Arbeitskreis Naturschutz e.V.

Stellungnahme des AKN zum B-Plan 34 „Heidweg/Rosenstraße“

Stellungnahme des Arbeitskreises zur Aufstellung des Bebauungsplans Nr. 34 "Rosenstraße/Heidweg" in der Gemeinde Tostedt, Gemarkung Todtglüsing.

Anlage

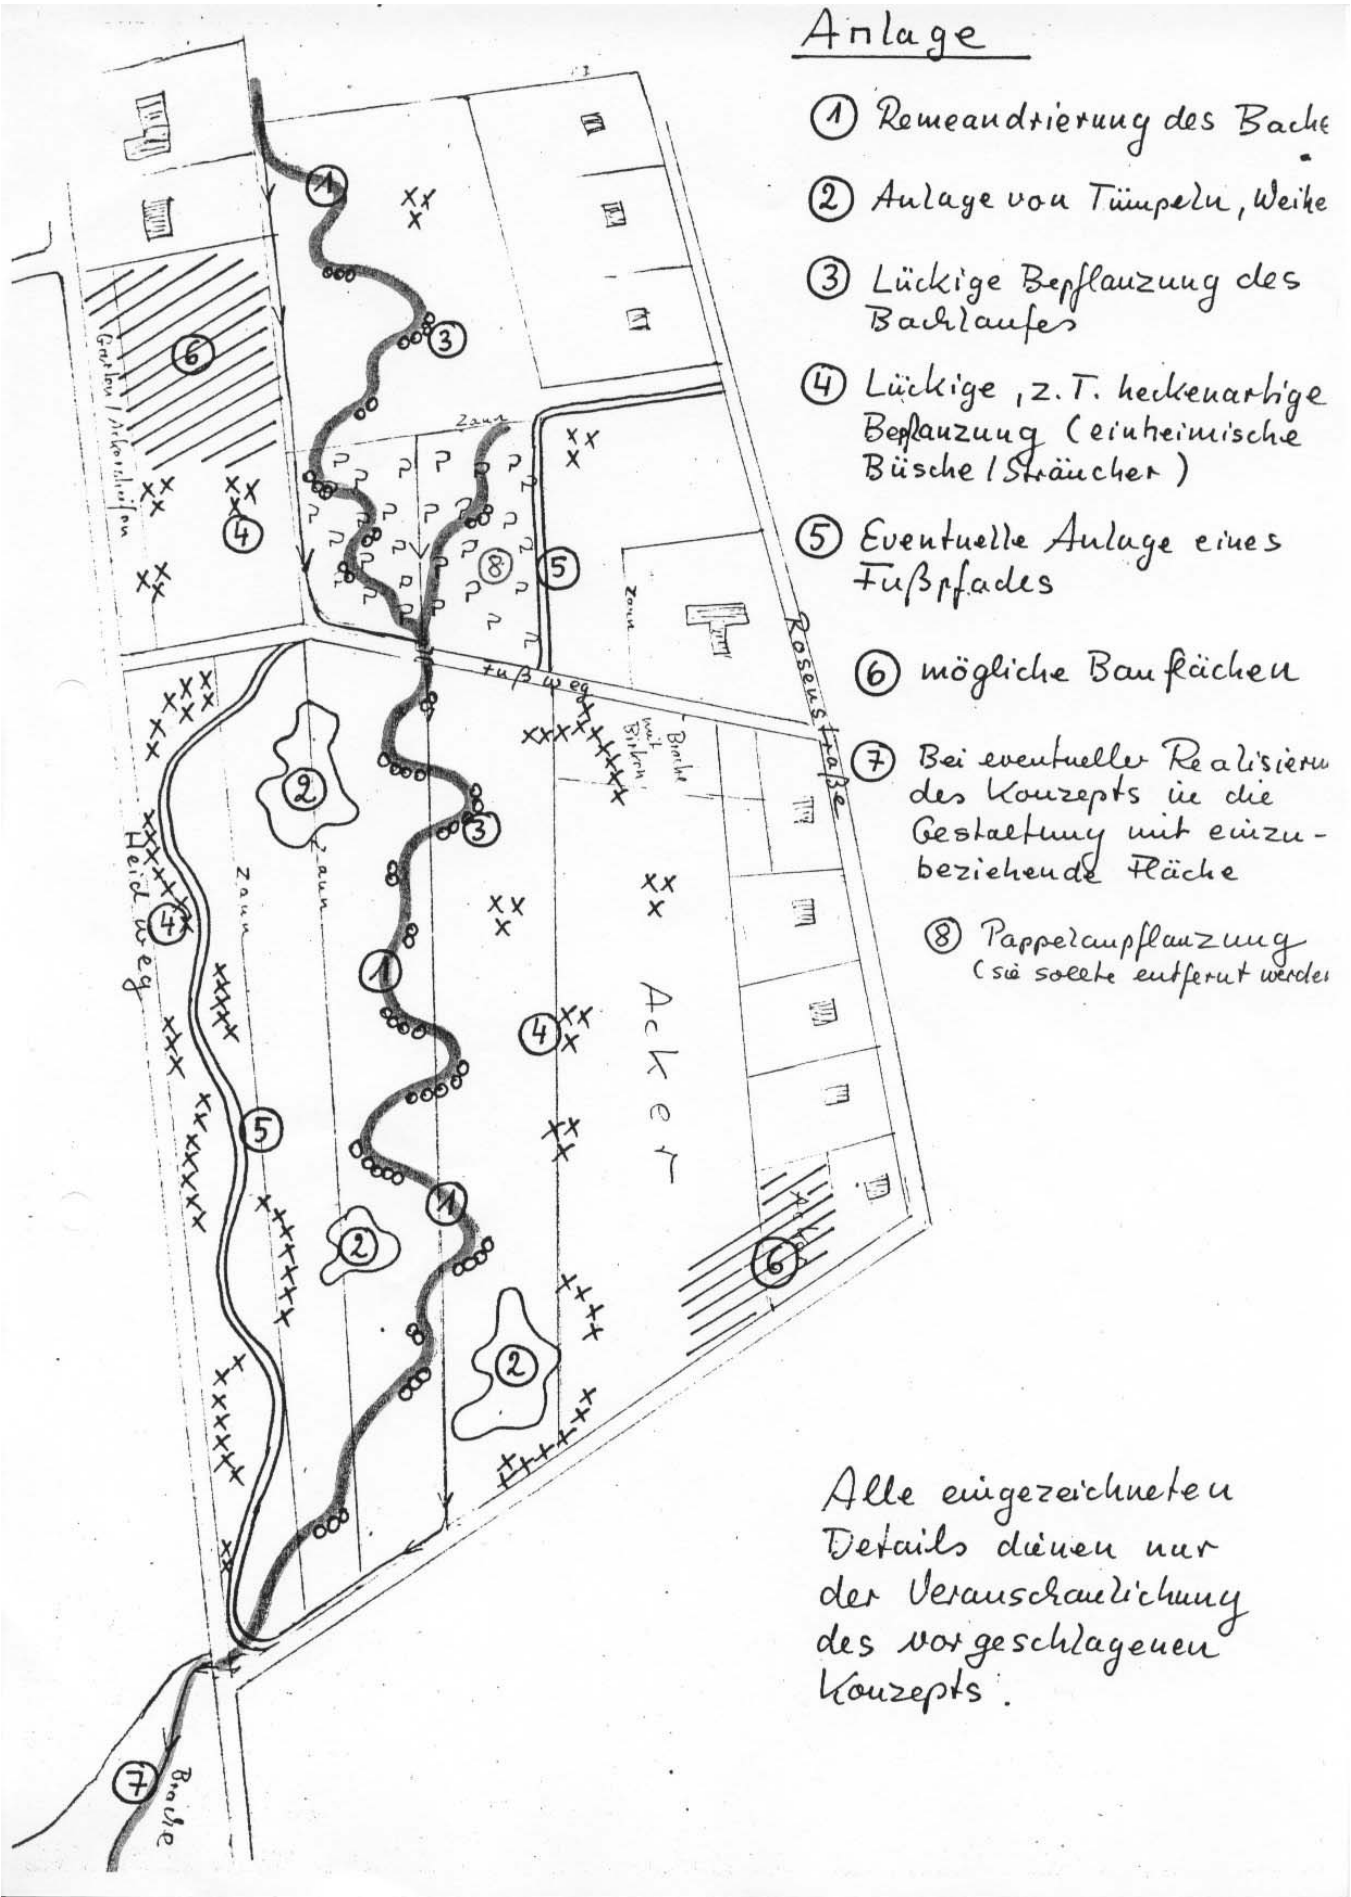
5. Für das Areal zwischen den Straßen bieten sich folgende Optimierungsmaßnahmen an, die eine schrittweise Renaturierung des Feuchtgebietes zum Ziele haben sollten (Vergleiche dazu die Anlage!):

- a) eine vorsichtige Remeandrierung des Baches, u.U. in mehreren Schritten, ①
- b) die Anlage von mehreren kleinen Stillgewässern (nach sorgfältiger Prüfung des Untergrundes), ②
- c) eine lückige Bepflanzung des Bachlaufes mit Erlen und Weiden, ③
- d) die Anlage von Gebüschinseln, -streifen zu den Häusern der Rosenstr. hin und zum Heidweg, ④

- e) möglicherweise die Anlage eines Fußweges (-pfades) parallel zum Heidweg, angebunden an den bestehenden Fußweg, der das Gebiet z.Zt. quert, ⑤
- f) die Entfernung der landschaftsuntypischen, ästhetisch unerfreulichen Pappelanpflanzung und damit Stärkung der Krautfluren in diesem Bereich.7,2. ⑧

9. Die schraffiert gezeichneten Flächen auf der Anlagenskizze können u.E. bebaut werden. ⑥
